Acuerdo 942 Por el cual se aprueba la incorporación del cambio en los límites de generación y absorción de potencia reactiva de las unidades 1 a 6 de la planta de generación Guadalupe III y las respectivas curvas de carga

942

2 Marzo, 2017

Curvas de cargabilidad unidades 1 a 6 Central Guadalupe III

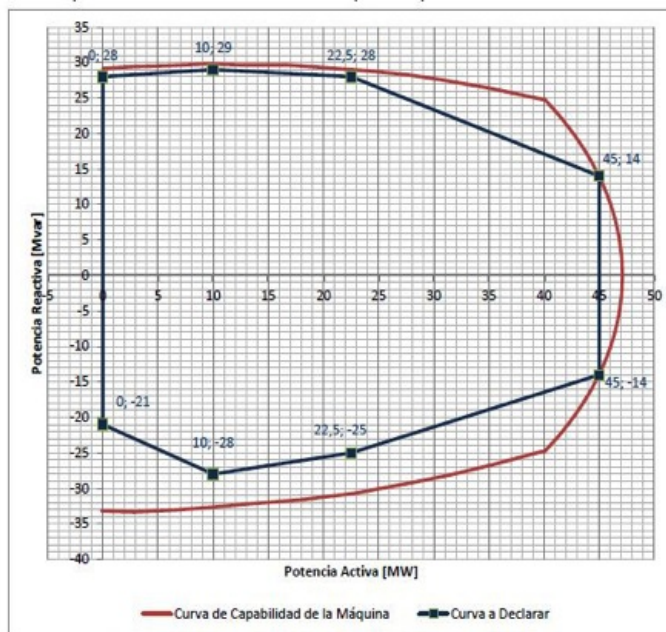
- 2** Que como resultado de la realización de las pruebas de potencia reactiva de las unidades 1 a 6 de la planta de generación Guadalupe III, se encontraron diferencias en los límites de generación y absorción de potencia reactiva, haciéndose necesario solicitar el cambio de los parámetros de la curva de cargabilidad.

- 1** Aprobar la declaración de una nueva curva operativa de carga de las unidades 1 a 6 de la planta de

generación Guadalupe, en las que se define la capacidad para entrega y absorción de potencia reactiva de la unidad en función de la potencia activa generada.

**Tabla 1: Unidades 1, 2, 3, 4 ,5 y 6**

Sobreexcitación		Subexcitación	
P [MW]	Q [Mvar]	P [MW]	Q [Mvar]
0	28	0	-21
10	29	10	-28
22.5	28	22.5	-25
45	14	45	-14
